## RESOLUCIÓN GERENCIAL REGIONAL DE INFRAESTRUCTURA

N° 219 -2021-G.R.-JUNÍN/GRI.

**ARTÍCULO 1°.- APROBAR EL EXPEDIENTE TECNICO DE ADICIONAL DE OBRA N° 04** del proyecto "Mejoramiento de los Servicios de Salud en el Hospital San Martín de Pangoa, distrito de Pangoa, provincia de Satipo, Junín", con presupuesto vigente e incidencia contractual, conforme a la siguiente estructura:

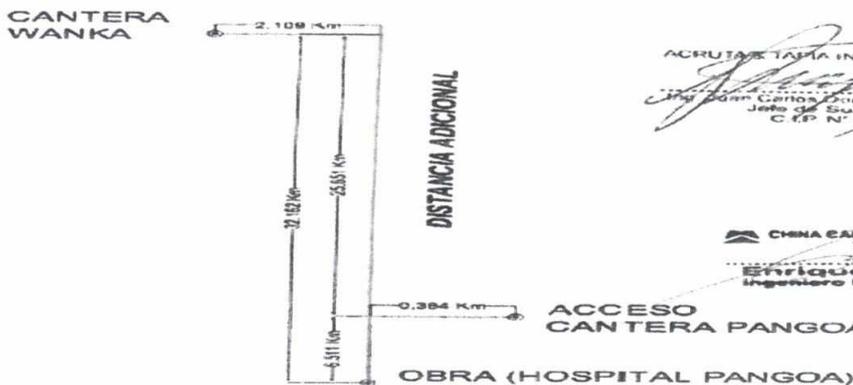
Se debe tener en cuenta que el expediente técnico consideró una cantera con las coordenadas 556208 E, 8737937 N de agregados, la cual se denominó Cantera N° 01 ubicada en el distrito de San Martín de Pangoa, el cual se realizó una verificación el día 25 de febrero de 2021, donde se constató que no se presentan condiciones de ser explotadas, ya que se encuentran totalmente contaminadas con otros materiales, como arbustos y agregados gruesos de todo tamaño; con dicha comprobación evidente, se buscó las canteras denominadas “Wanka” y “Rulex” en la localidad de Satipo, que presenta las características apropiadas para la utilización de los materiales para la obra; cuya ubicación difiere a lo contemplado en el expediente técnico, cuya autorización se encuentra en el PAMA.

Por lo tanto, la actividad a realizar será el transporte de material agregado y afirmado en una distancia producto de la diferencia entre la distancia total de la nueva cantera hasta la obra, menos la distancia de la cantera Pangoa hasta la obra. Según como se muestra en el siguiente gráfico:

Determinación de los Precios Unitarios del Transporte adicional  
 Esta diferencia de la distancia de transporte de material desde las nuevas canteras Rulex y Wanka de Satipo, respecto a la cantera de Pangoa (del Expediente Técnico), se deriva en un cambio de ubicación del punto donde se conseguirá extraer los agregados para la obra. Tenemos por lo tanto del Expediente técnico el costo unitario de los materiales agregados y afirmados, en concordancia con la cantera contemplada en el Expediente técnico (Cantera Pangoa), a una distancia de  $6.511 + 0.384 = 6,895$  km (...)
